工程指示 / 要求簡箋(E.I.)

工程指示編號：EI / 1870

工程名稱：觀塘 裕民坊平台

工程項目：廠用玻璃 BM 和加工圖(天窗位置)

名稱	玻璃加工圖	制圖	黃漢卿	2020.2.25	修改	A	
材料		復核			日期	5.26	
顏色		批准			圖號	J837-SK-GL6

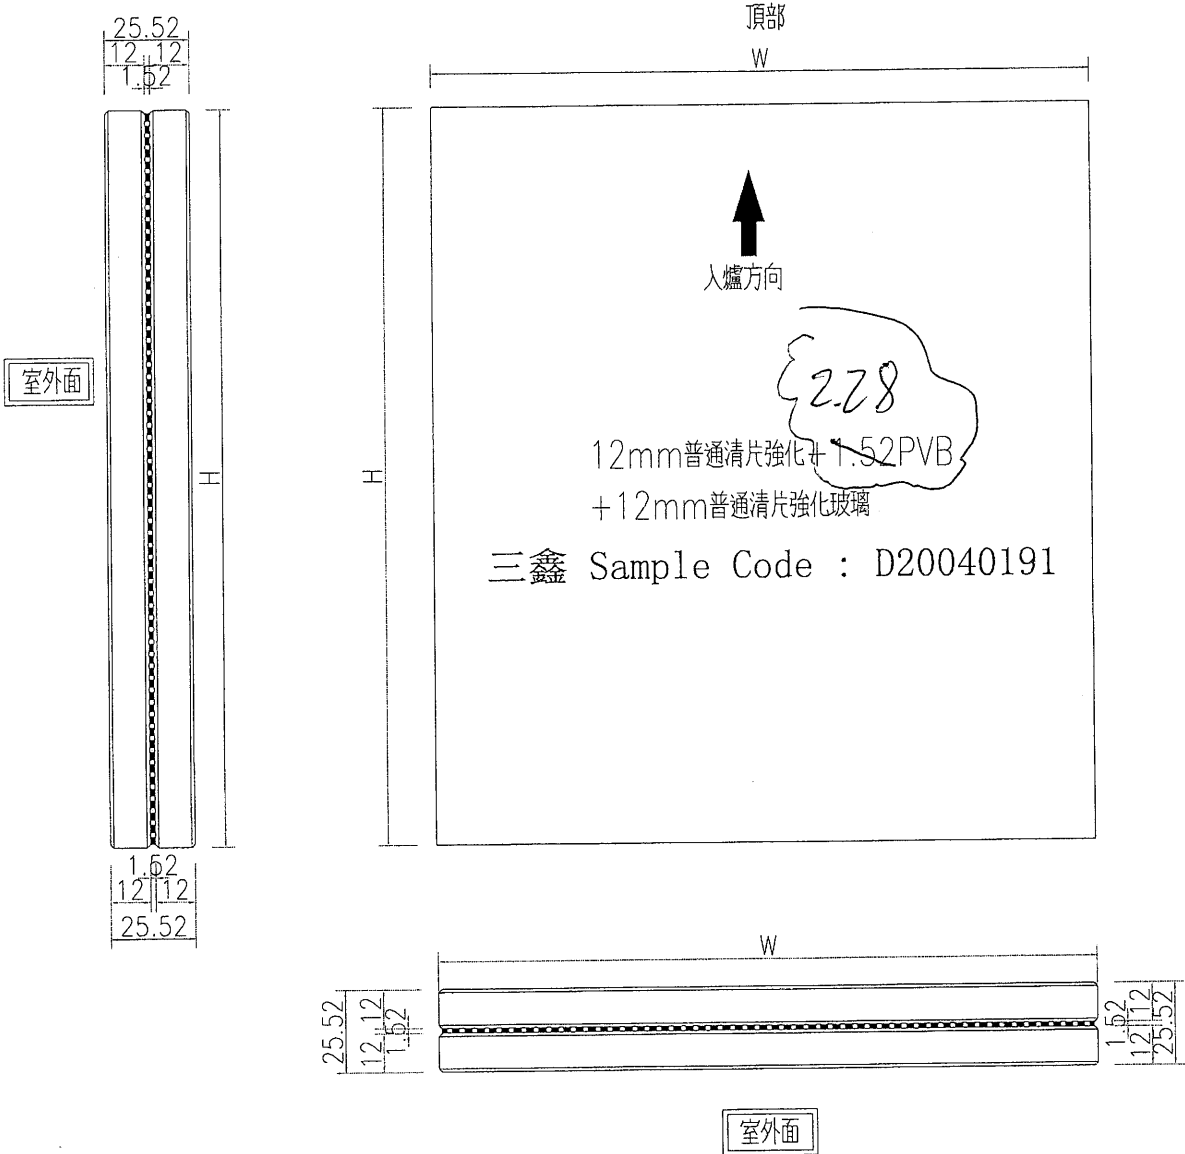
內容：修改 BM 和圖

玻璃编号	宽度W	高度H	数量
J837-SK-B01	2417	4624.5	4
J837-SK-B02	2201	4624.5	1
J837-SK-B03	2246	4624.5	1
J837-SK-B05	541	4624.5	1
